Az.: P-143.3/46 / Elbvertiefung

nach Auswertung der Unterlagen finden Sie nachfolgend die gemeinsame Stellungnahme der BUND-Landesverbände Schleswig-Holstein und Hamburg sowie des BUND-Bundesverbandes zur beantragten Fahrrinnenanpassung der Unter- und Außenelbe für 14,5 m tiefgehende Containerschiffe.

Zusammenfassende Bewertung der Unterlagen

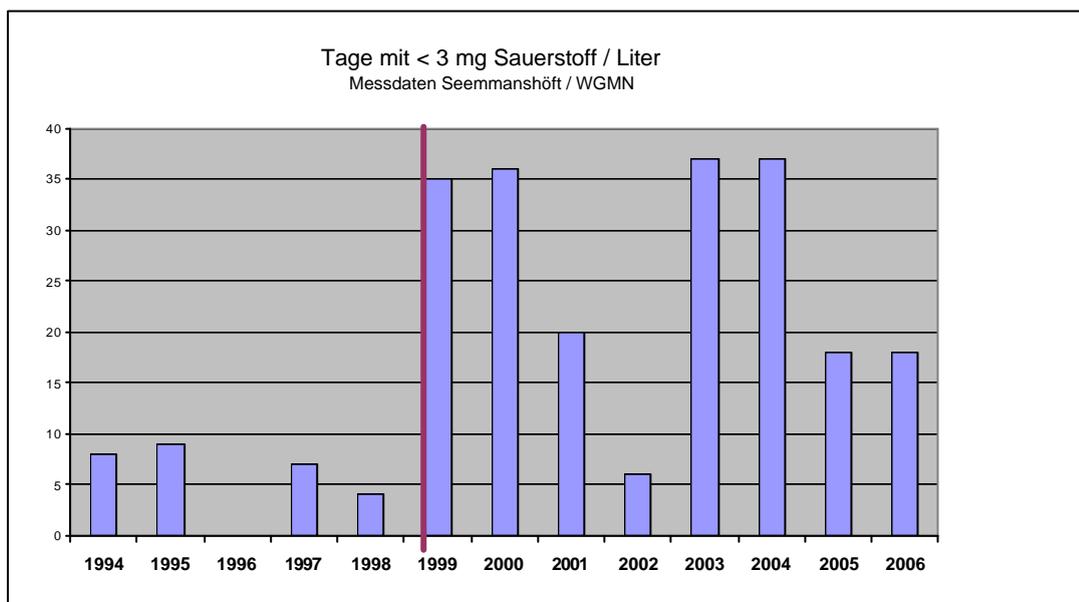
Der BUND hat aufgrund der Messdaten des WGMN für die Station Seemannshöft nachweisen können, dass sich die Anzahl der sauerstoffkritischen Tage ($< 3 \text{ mg / l}$) seit der letzten Elbvertiefung deutlich erhöht hat (siehe Grafik). Auch die ARGE Elbe geht auf diese Einwicklung ein und bestätigt den grundlegenden Zusammenhang einer Flussvertiefung und der negativen Entwicklung des Sauerstoffgehaltes (ARGE Elbe, Sauerstoff der Tideelbe, Nov. 2004).
